## Alexanderplatz, Baufeld D7 (Wiedervorlage) - Fassadenbemusterung PROTOKOLL 95. Sitzung des Baukollegiums Berlin 20.03.2023 | SenSBW

Bei der Bemusterung werden fünf verschiedene Natursteinvarianten begutachtet:

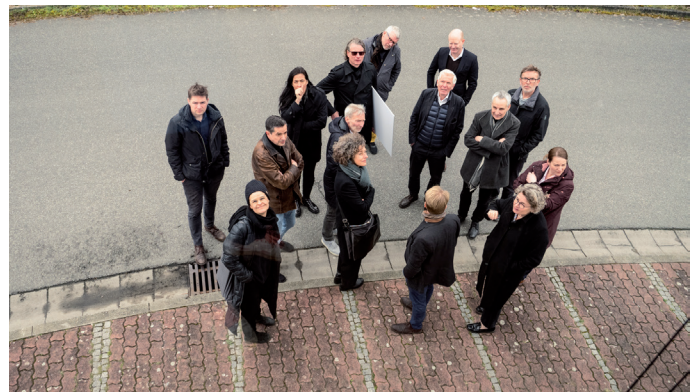
1. Muschelkalk „Grigio Alpi“ hell, Schliff c 60 (gleicher Stein wie Fassade)
2. Eibelstädter Muschelkalk, tellergestrahlt
3. Marchinger ? (Muschelkalk), Schliff C 60
4. Eibelstädter Muschelkalk, tellergestrahlt und gebürstet
5. Mooser Muschelkalk, Schliff C 60

Alle Varianten sind grundsätzlich für die Fassade am Alexanderplatz geeignet. Die Helligkeit der Steine unterscheidet sich je nach Schliff. Je feiner geschliffen, desto dunkler. Da ohnehin eine Abhängigkeit von lieferbaren Produkten des Herstellers besteht, kann eine genaue Auswahl jetzt noch nicht getroffen werden.

Der Sockel und das Hochhaus werden denselben Stein bekommen.

In der Fensterfassade soll die Sonnenschutzblende entfallen und die Lamellen sichtbar gelassen werden.

Naturstein und Eloxal sollen aufeinander abgestimmt werden.
